改善箇所説明図

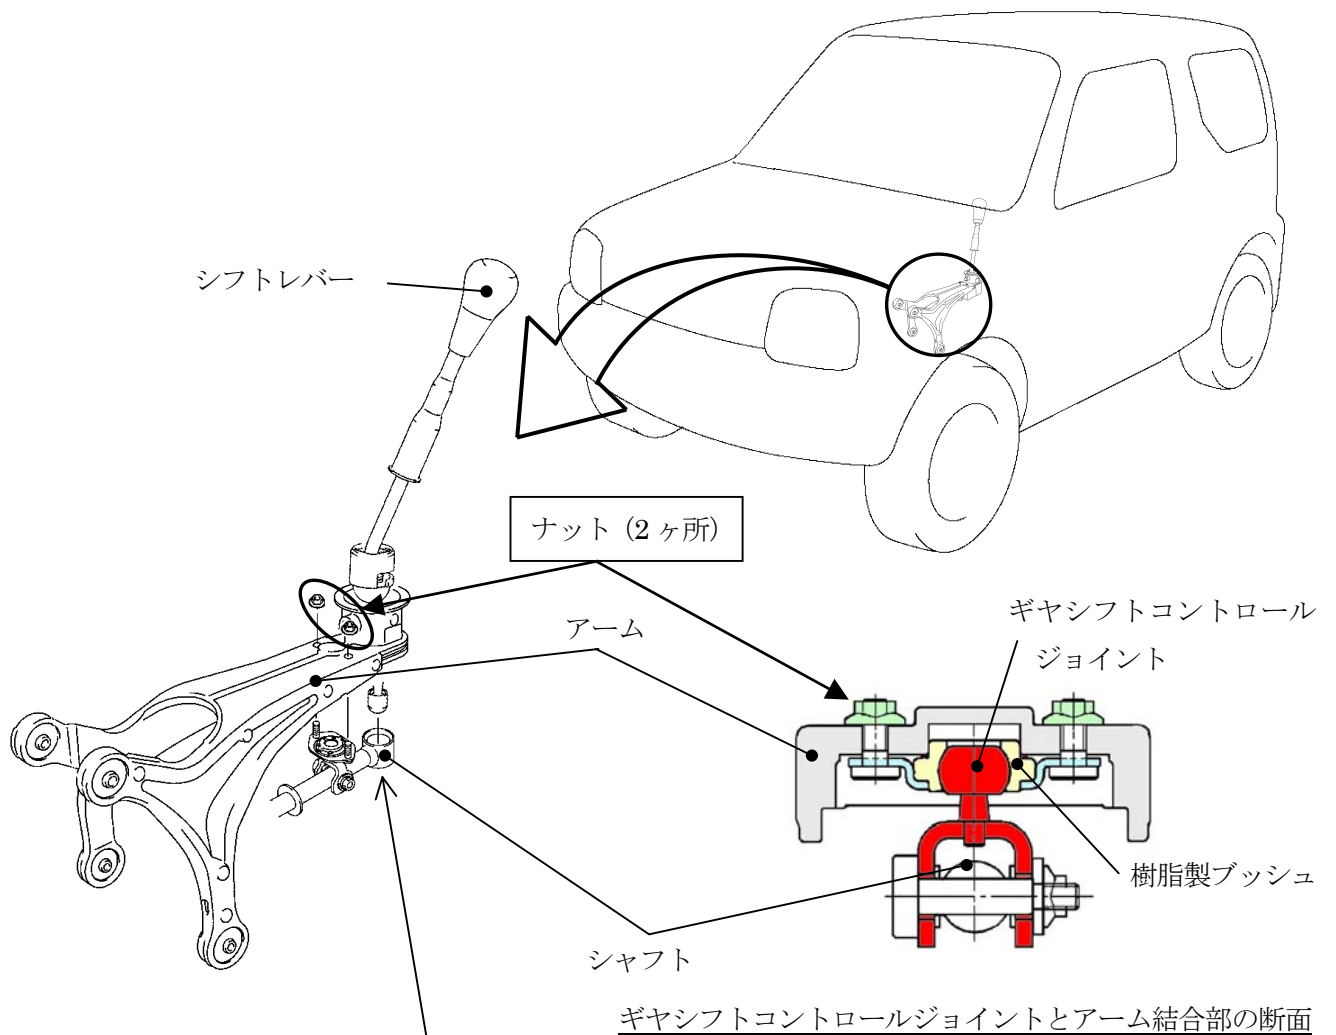
基準不適合発生箇所

- ①手動変速機付車において、ギヤシフトコントロールジョイントとアーム結合部の樹脂製ブッシュの構造が不適切なため、固定ナットの締付トルクが不足しているものがある。そのため、そのまま使用を続けると、当該ナットが脱落し、最悪の場合、シャフトがシフトレバーから外れ、シフトができなくなるおそれがある。
- ②手動変速機付車において、ギヤシフトコントロールジョイントの固定ナットが締め付けられていないものがある。そのため、そのまま使用を続けると、当該ナットが脱落し、最悪の場合、シャフトがシフトレバーから外れ、シフトができなくなるおそれがある。

改善の内容

全車両、当該ナット締付作業完了のマーキングを確認し、マーキングがない場合には、当該ナットにゆるみ防止剤を塗布し、規定トルクで締め付ける。

識別：ID プレートに白色のシールを貼付する。
